SERVIZIO INFORMAZIONE

Galoppino 531 0786 10

per la messa a punto del motore

Produttori: Ford, Volvo

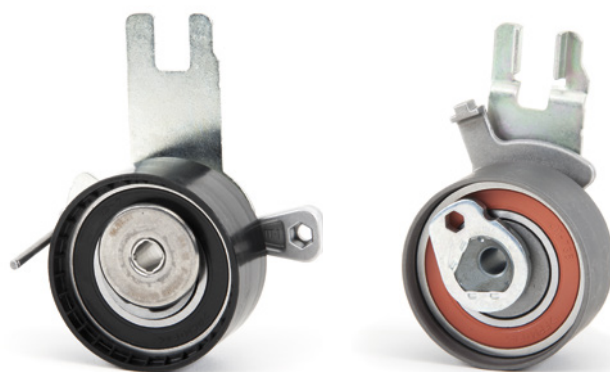
Per i veicoli menzionati, la messa a punto del motore della serie corrente è cambiata. Di conseguenza, a determinati regimi, possono risultare rumori della cinghia dentata.

Il galoppino 531 0786 10 contrasta questi rumori e sostituisce quindi il galoppino 531 0787 10.

Sui motori interessati, viene già montato in fabbrica il galoppino 531 0786 10.
